Beirat für Tourismus und Stadtmarketing Kempten: Bericht zum Radtourismus im Allgäu und Iller- Radweg

Bericht zum Radtourismus im Allgäu und Iller-Radweg

- Monitoringbericht 2023
 - Auszug für das Stadtgebiet Kempten
 - Bitte um Weiterleitung an die Kommunen, Bauhofmitarbeiter, Wegewarte, Akteure etc. vor Ort
 - Bitte um intensive Prüfung des Berichts und Behebung der Mängel
 - Bitte um Rückmeldung
 - Stefan Storf steht als Ansprechpartner zur Verfügung

Kommune: Kempten
Lagebeschreibung: Heggener Straße

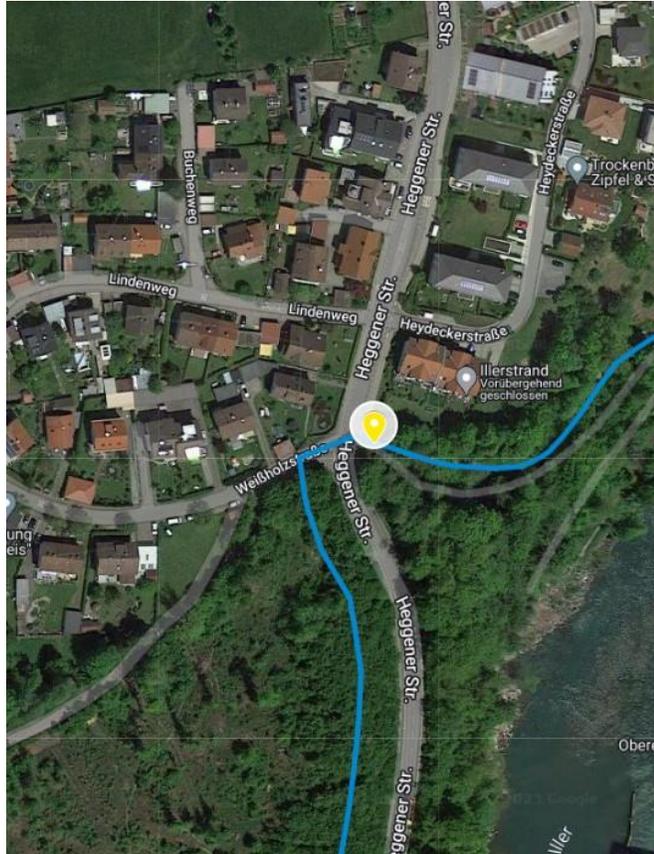
- Ungesicherte Querung innerorts
- Querungshilfe zur Erhöhung der Sicherheit für Radfahrer und Fußgänger wünschenswert

Kommune: Kempten
Lagebeschreibung: Abzw. Alte Bleiche

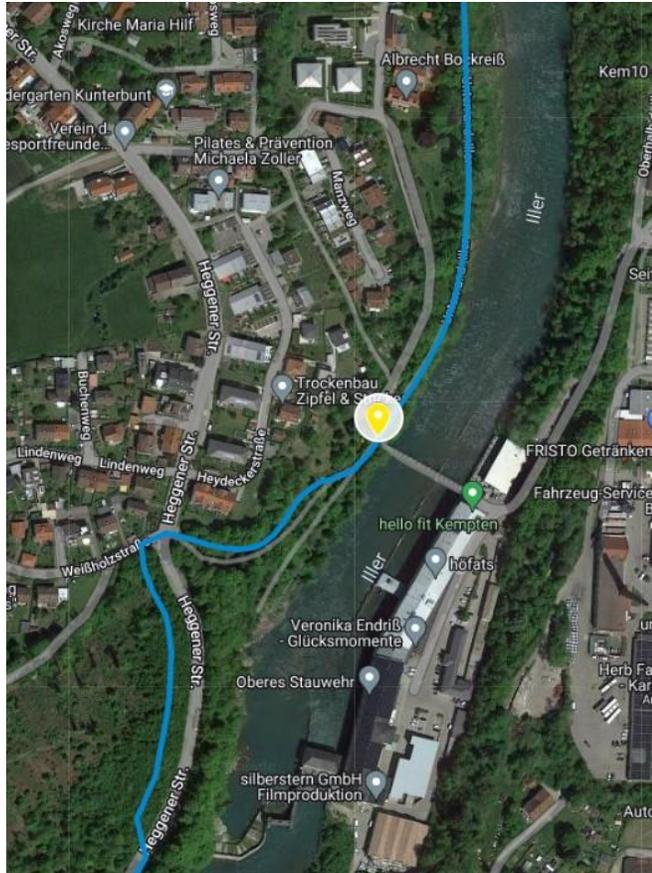
- Zielwegweiser durch Bewuchs verdeckt, bitte freischneiden
- Mangel in RIWA eingetragen

Kommune: Kempten
Lagebeschreibung: Unterführung Schumacherring

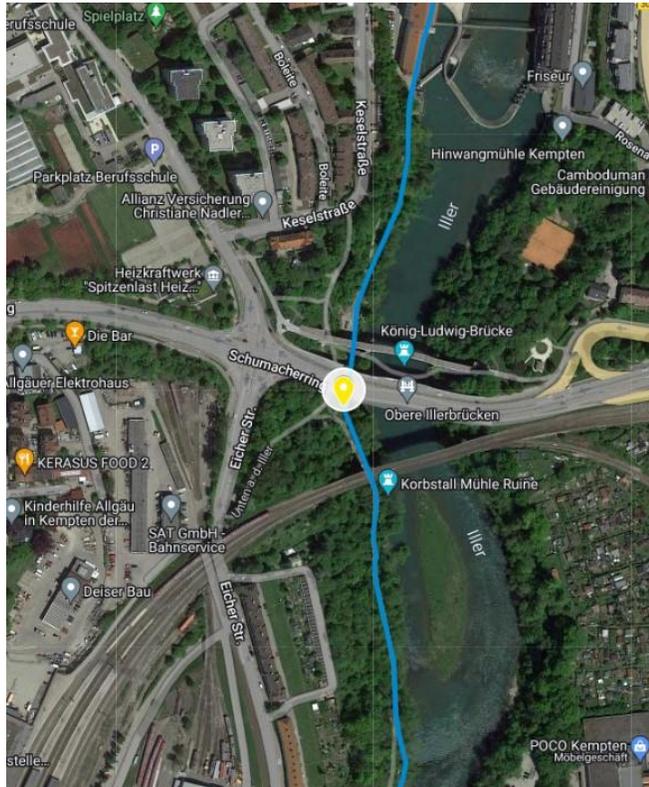
- Alter Einhänger Iller-Radweg Ri. Immenstadt
- Bitte durch Einhänger im aktuellen Layout ersetzen

Kommune: Kempten
Lagebeschreibung: Ri. Kraftwerk Kesselstraße

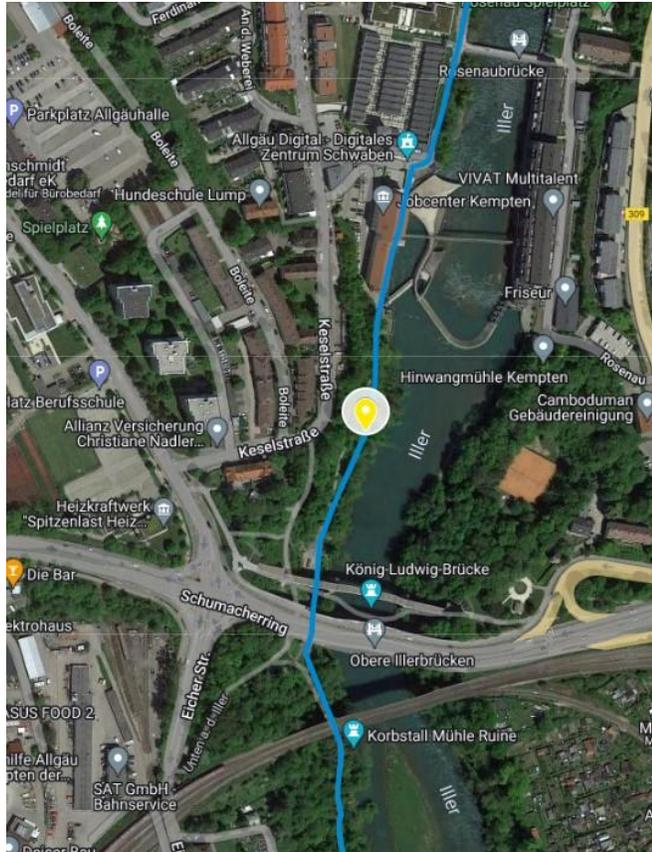
- Einmalige Oberflächen-schäden
- Aufgrund der Abschüssigkeit des Geländes zudem als Gefahrenstelle eingestuft
- Wegeinstandsetzung oder Wegesicherung wünschenswert

Kommune: Kempten
Lagebeschreibung: Am Alten Holzplatz

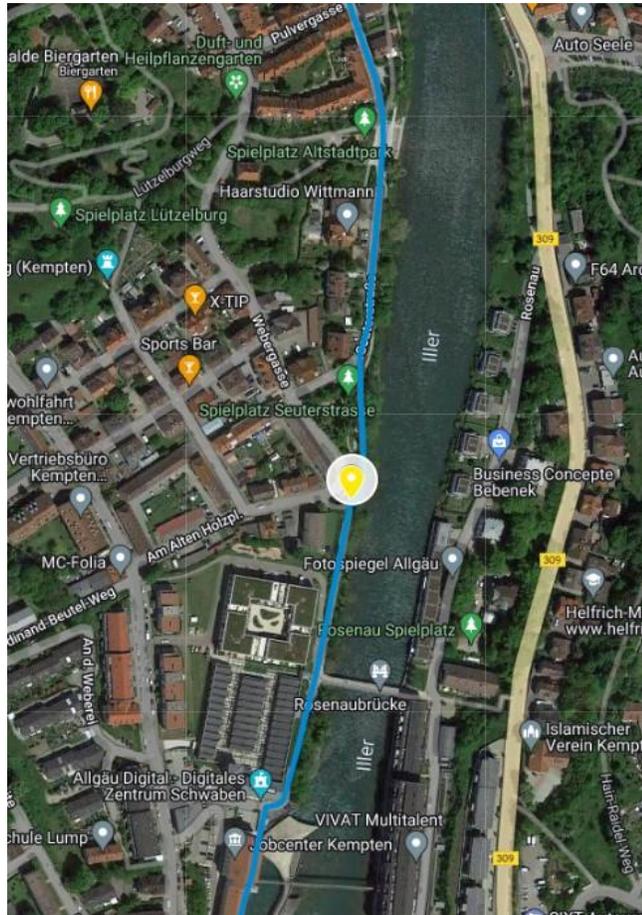
- Beide Zwischenwegweiser verschmutzt, bitte säubern
- Mangel war bereits in RIWA eingetragen
- Beide Zwischenwegweiser beschädigt, bei zunehmender Unlesbarkeit bitte ersetzen
- Mangel war bereits in RIWA eingetragen

Kommune: Kempten
Lagebeschreibung: Seuterstraße

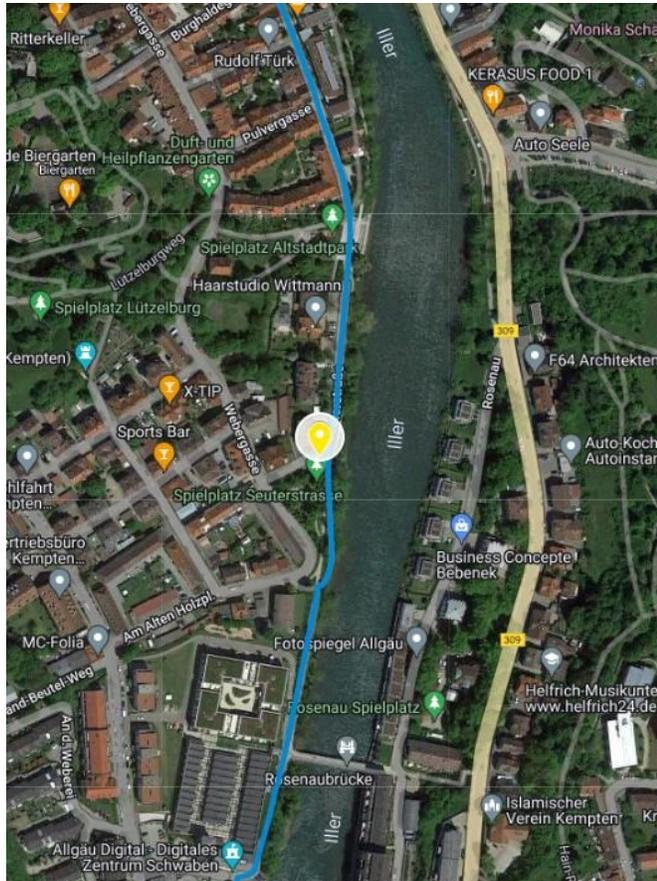
- Beide Zwischenwegweiser verschmutzt, bitte säubern
- Mangel war bereits in RIWA eingetragen

Kommune: Kempten
Lagebeschreibung: B19/St.-Mang-Brücke

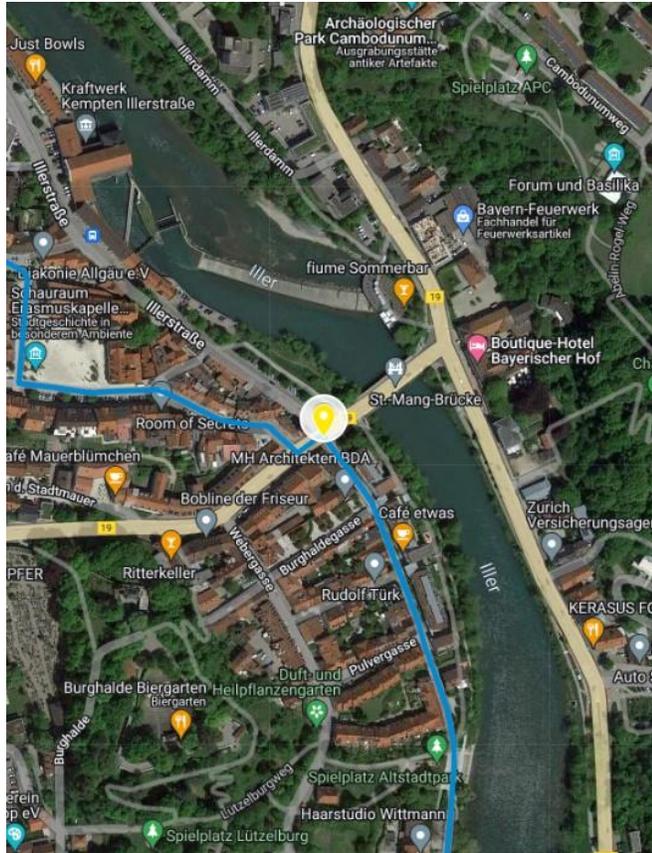
- Zielwegweiser am Standort teilweise verschmutzt, bitte säubern
- Mangel in RIWA eingetragen
- Einhänger Iller-Radweg Ri. Norden laut RIWA-Fachmodul bei Wegweiser Ri. Altusried/Krugzell vorgesehen, bitte klären und entweder Einhänger ummontieren oder Datenbank anpassen

Kommune: Kempten
Lagebeschreibung: Abzw. Bäckerstraße

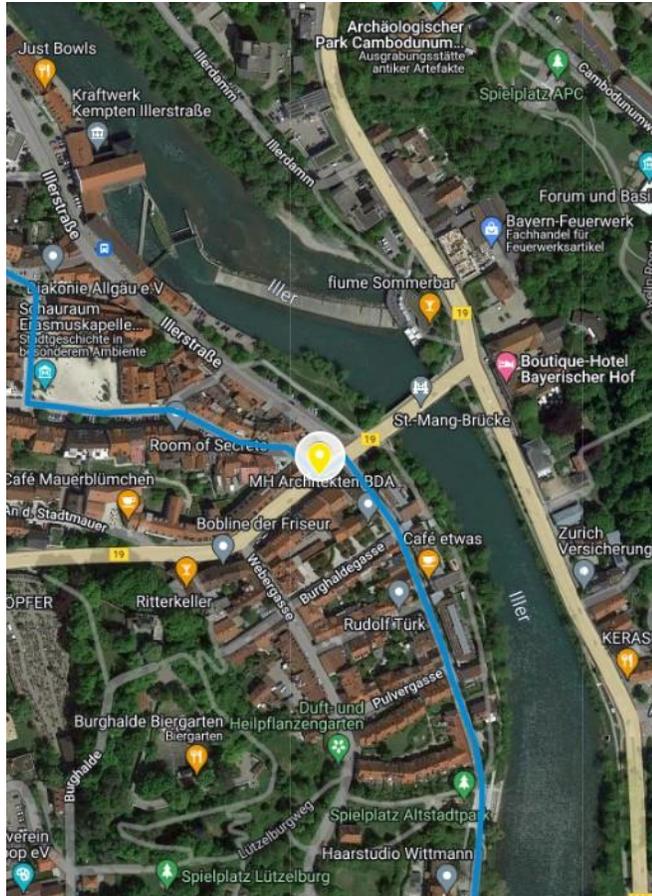
- Zwischenwegweiser Ri. Innenstadt verschmutzt, bitte säubern
- Mangel in RIWA eingetragen
- Umstellung auf FGSV-konforme Wegweisung wünschenswert

Kommune: Kempten
Lagebeschreibung: St. Mang-Platz

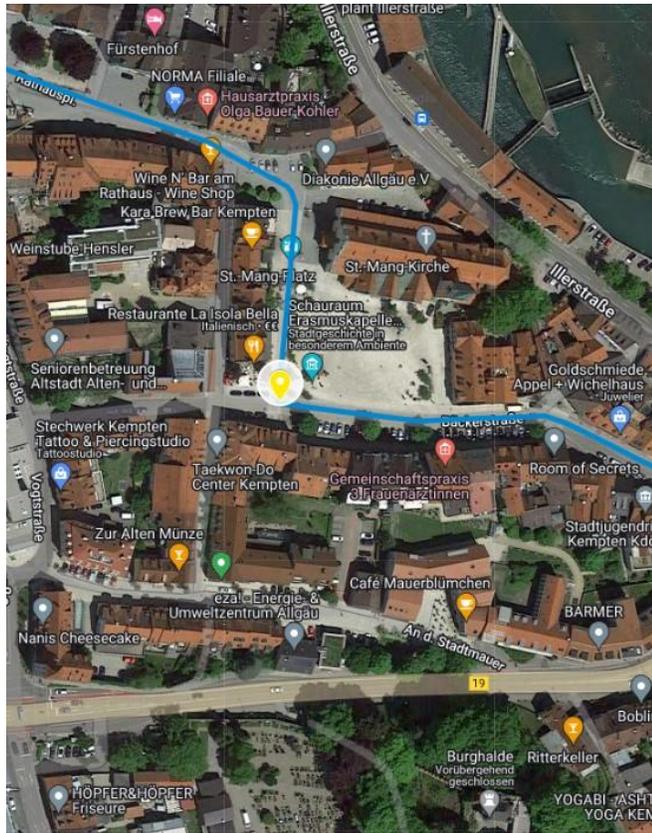
- Unteren Zwischenwegweiser mit Pfeil nach rechts bitte abmontieren, da aus falscher Richtung sichtbar und nicht notwendig
- Zwischenwegweiser in Ri. Süden ist auf Rückseite des Schildes „Rad- und Fußgängerweg“ gut sichtbar montiert
- Umstellung auf FGSV-konforme Wegweisung wünschenswert

Kommune: Kempten
Lagebeschreibung: St. Mang-Platz

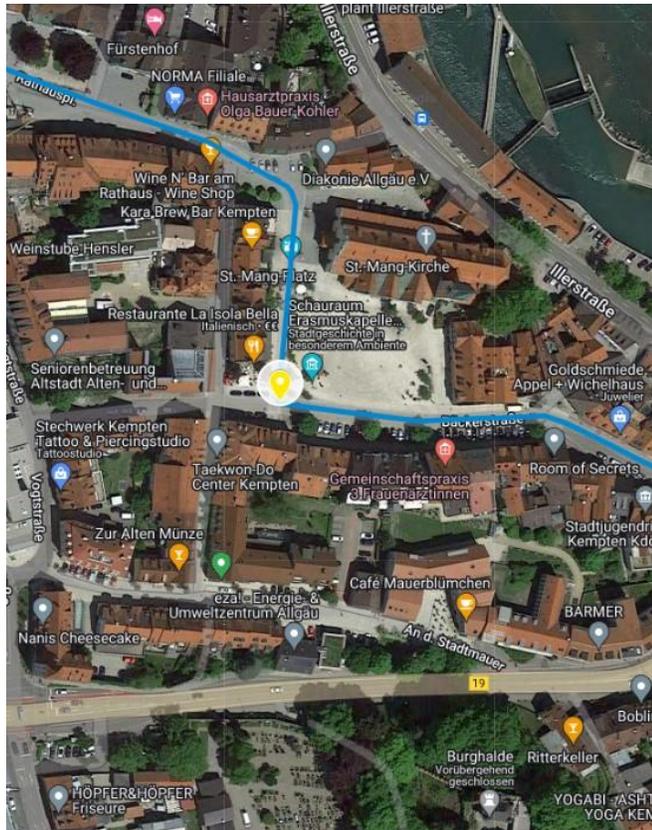
- Prüfen, ob Abbau möglich ist
- Engstelle: mit (Boden-) Markierung auf Poller hinweisen (Sichtbarkeit & Sicherheit)

Kommune: Kempten
Lagebeschreibung: St. Mang-Platz

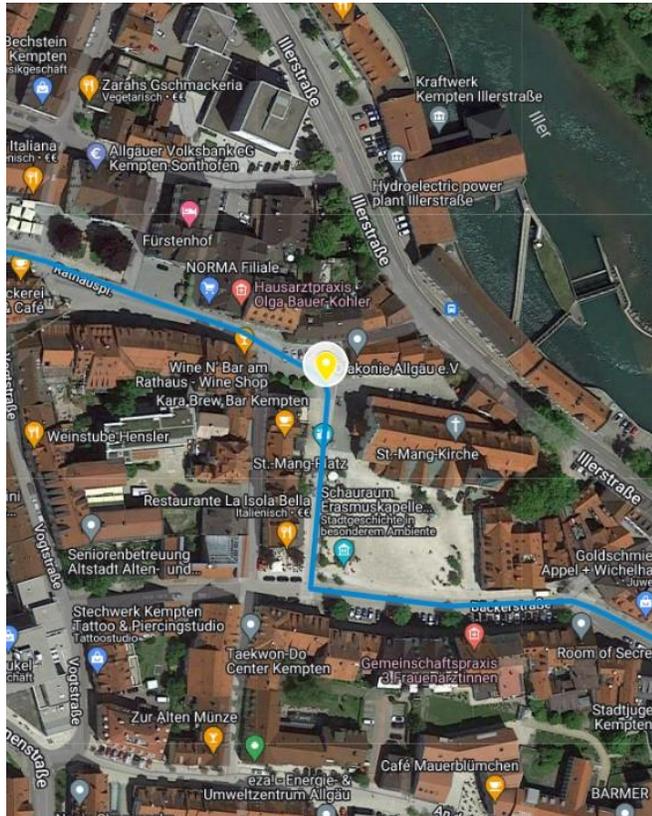
- Zwischenwegweisung in beide Richtungen wünschenswert (1x Pfeil links, 1x Pfeil rechts)
- Montierbar am Rohrpfeifen mit Wanderwegweisung

Kommune: Kempten
Lagebeschreibung: Querung Kronenstraße

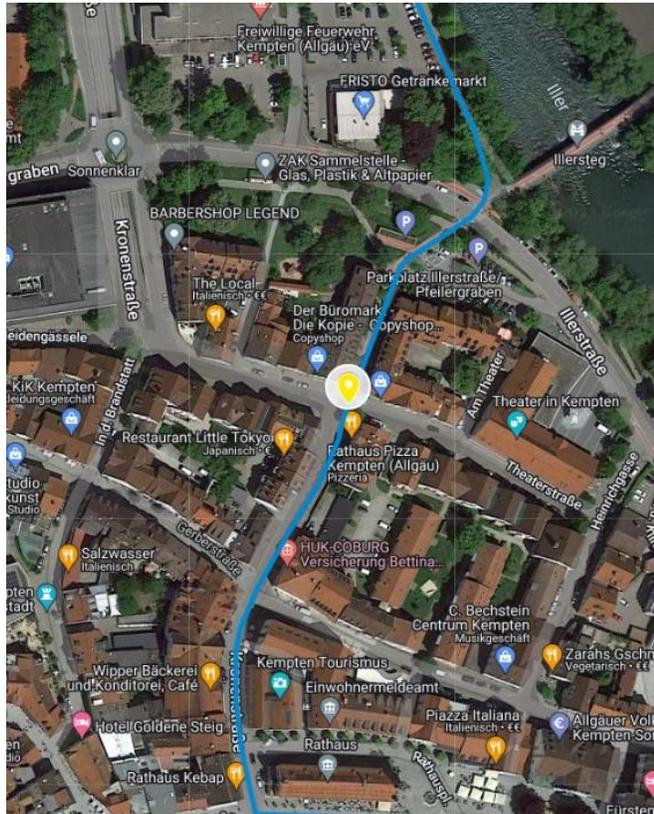
- Ungesicherte Querung innerorts
- Querungshilfe zur Erhöhung der Sicherheit für Radfahrer und Fußgänger wünschenswert
- Umstellung auf FGSV-konforme Wegweisung wünschenswert

Kommune: Kempten
Lagebeschreibung: Illersteg

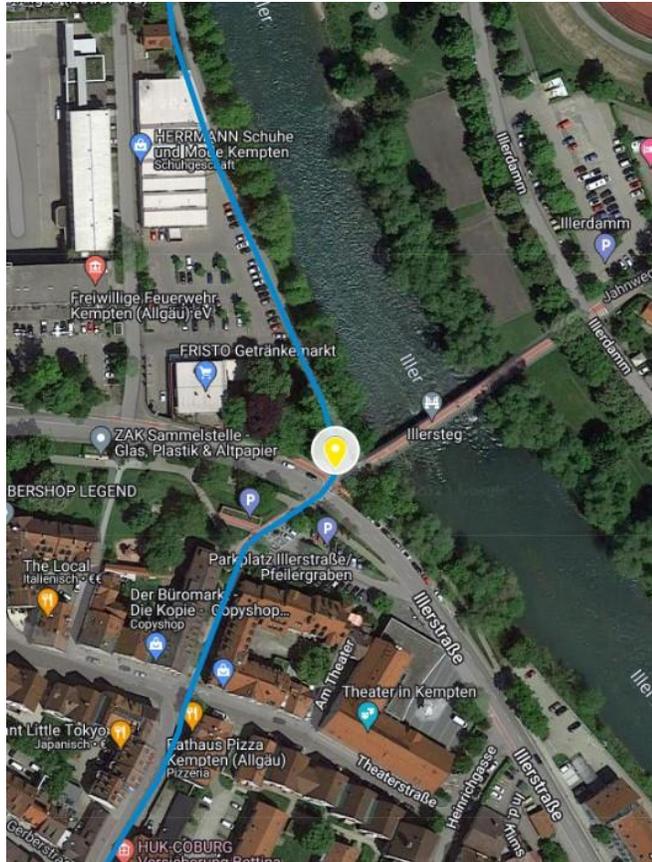
- Infotafel der Radrunde Allgäu stark verschmutzt bzw. beschädigt, bitte säubern oder bei Bedarf erneuern

Kommune: Kempten
Lagebeschreibung: Illersteg

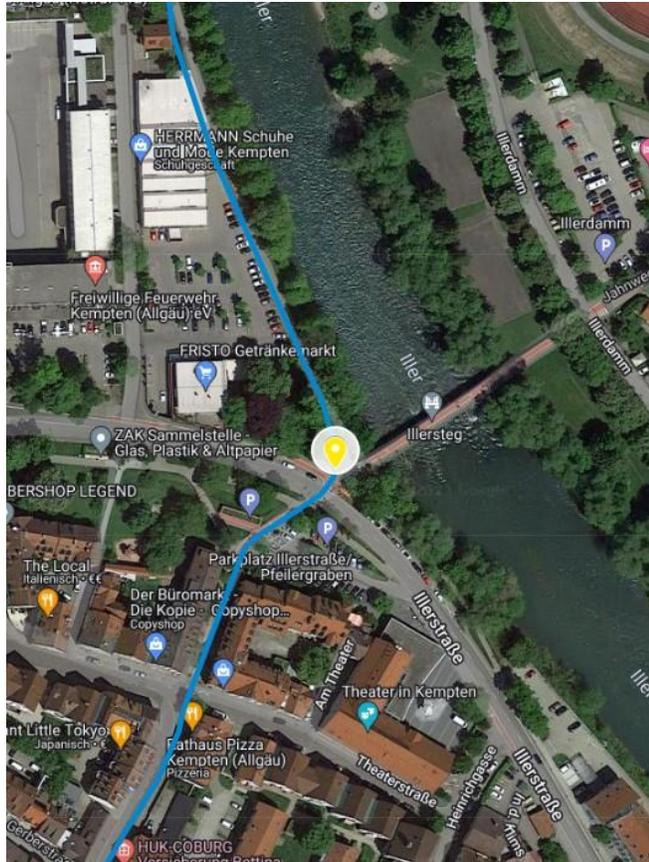
- Ziel- und Zwischenwegweisung an einem Standort
- Bitte Zwischenwegweiser abmontieren, Zielwegweisung ausreichend
- Zielwegweiser leicht beschädigt, Austausch noch nicht erforderlich
- Mängel in RIWA eingetragen

Kommune: Kempten
Lagebeschreibung: Weidacher Weg

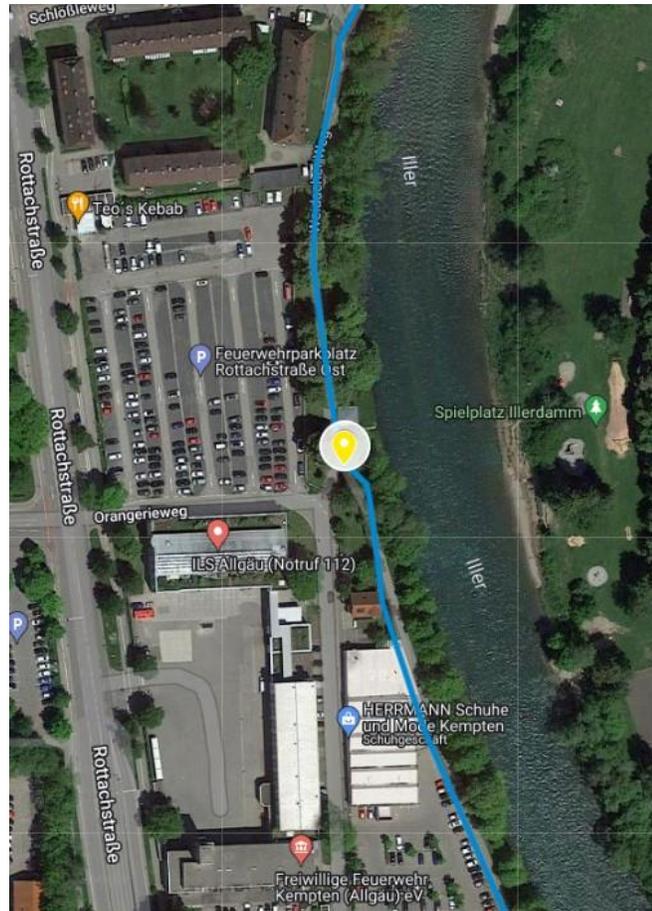
- Zwischenwegweiser Ri. Altusried verschmutzt und überklebt, bitte säubern
- Mangel in RIWA eingetragen
- Zwischenwegweiser Ri. Innenstadt fehlt, bitte ergänzen (1x Pfeil links) & alte Beschilderung des Iller-Radwegs im Kreuzungsbereich abmontieren
- Mangel war bereits in RIWA eingetragen

Kommune: Kempten
Lagebeschreibung: Weidacher Weg

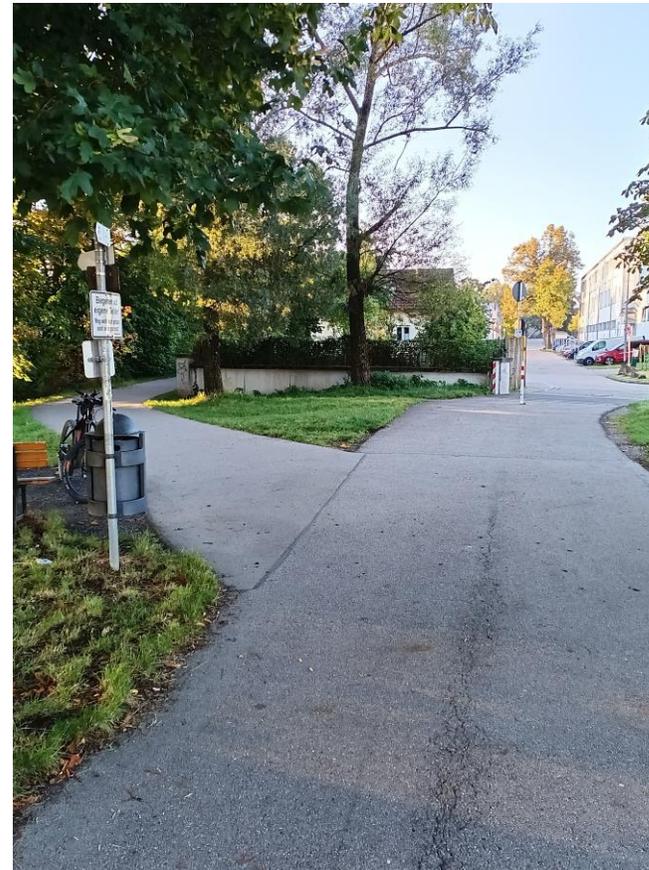
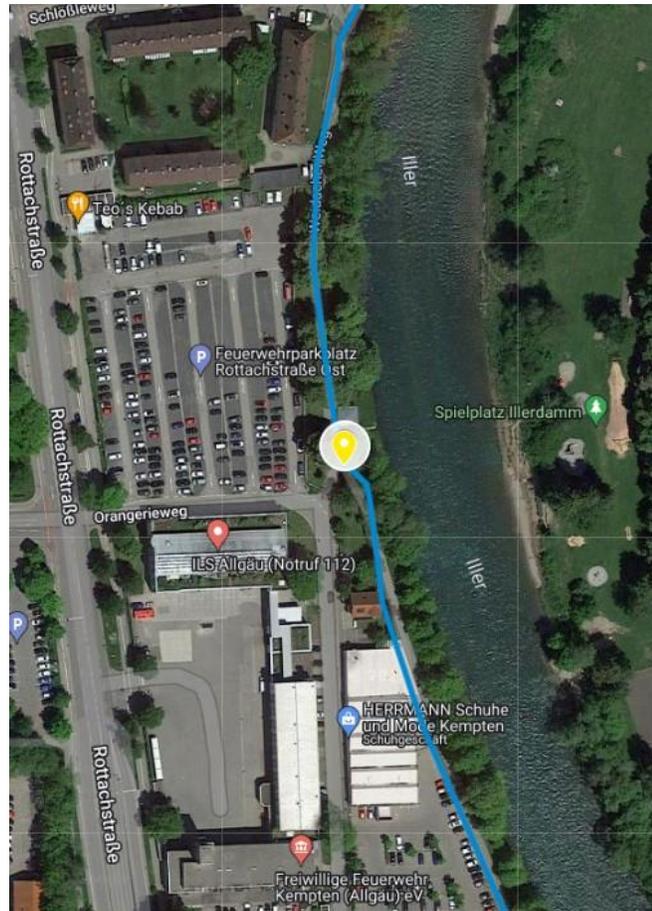
- Zwischenwegweiser Ri. Altusried verschmutzt und überklebt, bitte säubern
- Mangel in RIWA eingetragen
- Zwischenwegweiser Ri. Innenstadt fehlt, bitte ergänzen (1x Pfeil links) & alte Beschilderung des Iller-Radwegs im Kreuzungsbereich abmontieren
- Mangel war bereits in RIWA eingetragen

Kommune: Kempten
Lagebeschreibung: Unterführung Adenauerring

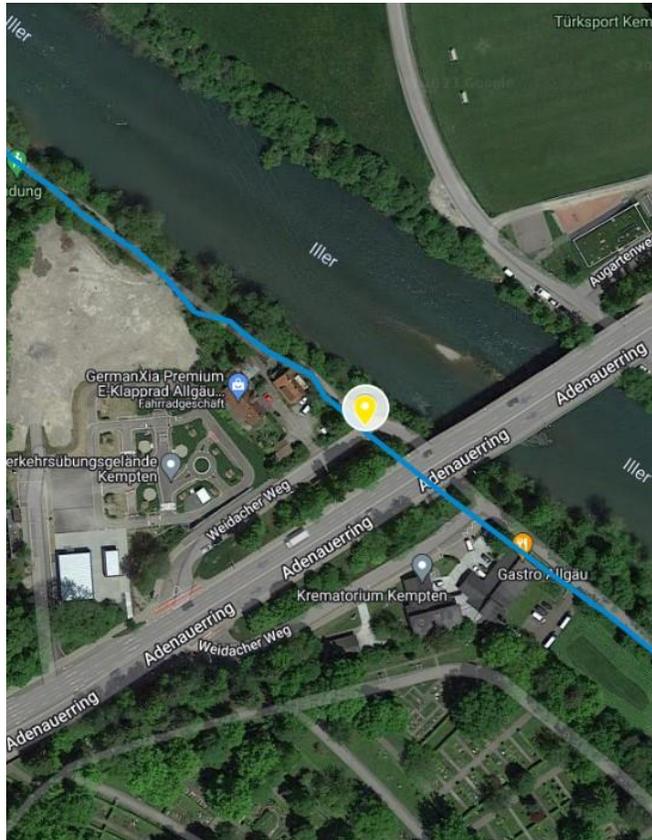
- Zwischenwegweiser Ri. Innenstadt verschmutzt, bitte säubern
- Mangel in RIWA eingetragen
- Umstellung auf einheitliche, FGSV-konforme Wegweisung wünschenswert
